Stadt Marktoberdorf

Vorhabenbezogener Bebauungsplan Nr. 82 „Freiflächenphotovoltaikanlage westlich Burk (Geltnachtal)“ mit integriertem Grünordnungsplan

Abwägungs- und Beschlussvorlage zur Stadtratssitzung am 20.01.2025 zu den Stellungnahmen der Behörden und sonstigen Träger öffentlicher Belange sowie der Öffentlichkeit aus den frühzeitigen Beteiligungen gem. § 4 Abs. 1 BauGB und § 3 Abs. 1 BauGB

Abb. 5:
Kritische Immissionsorte liegen meist westlich oder östlich einer Photovoltaikanlage und weniger als ca. 100 m von dieser entfernt.

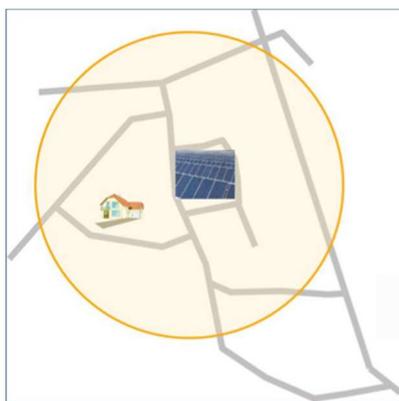
Hinsichtlich der möglichen Blendwirkungen (Lichtimmissionen) der Photovoltaikanlage muss der Leitfaden, „Hinweise zur Messung, Beurteilung und Minderung von Lichtimmissionen“, der Bund/Länder-Arbeitsgemeinschaft für Immissionsschutz (LAI) angewendet werden.

Nach derzeitigen Planungsstand sind schädliche Umwelteinwirkungen infolge von Blendwirkungen an den benachbarten Immissionsorten (Burk) nicht auszuschließen. Es ist daher neben dem Einsatz von Modulen mit geringem Reflexionsgrad auch eine dichte Eingrünung des Plangebietes in Höhe der Photovoltaikmoduloberkante vorzunehmen, so dass an den Immissionsorten die Sicht auf die Photovoltaikmodule unterbunden wird.

Alternativ muss ein Blendgutachten vorgelegt werden.

Hinsichtlich einer möglichen Blendung kritisch sind Immissionsorte, die vorwiegend westlich oder östlich einer Photovoltaikanlage liegen und nicht weiter als ca. 100 m von dieser entfernt sind (Abbildung 5). Hier kann es im Jahresverlauf zu ausgedehnten Immissionszeiträumen kommen, die als erhebliche Belästigung der Nachbarschaft aufgefasst werden können.

Der Immissionsort Burk liegt nordöstlich der PV-Anlage und ist ca. 400 m entfernt. Die Anlage befindet sich im unteren Hangbereich, das Hanggelände ist nach Südwesten geneigt mit ca. 13 Höhenmetern. Die Lage der Anlage und die Topographie lässt keine direkte Sichtverbindung von Burk zur Anlage zu (siehe Abbildungen), sodass es zu keiner Blendwirkung kommen kann.

Blendwirkungen auf die westlich verlaufende Ortsverbindung Rieder – Bertoldshofen sind wegen der großen Entfernung ebenfalls ausgeschlossen. Aufgrund Lage der geplanten Anlage und der Topographie kann eine erhebliche Belästigung im Sinne des BImSchG ausgeschlossen werden. Es sind keine weiteren Maßnahmen bezüglich Immissionsschutz erforderlich, auch auf ein Blendgutachten kann verzichtet werden.

Auf ein Blendgutachten wird aufgrund der obigen Ausführungen verzichtet.
An der Planung wird festgehalten.
